規格變更通知

LF1B-N 型 LED 照明裝置

茲因 LF1B-N 型 LED 照明裝置(電燈色)的 LED 模組有所變更，特此通知。詳情請參閱下文。

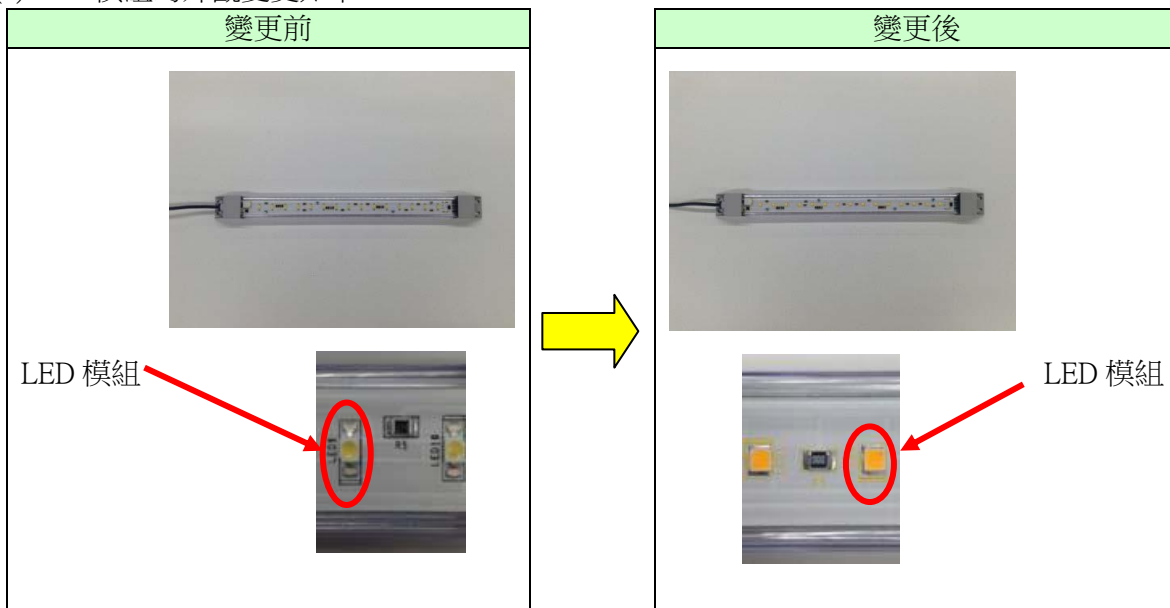
(1) LED 模組的外觀變更如下。
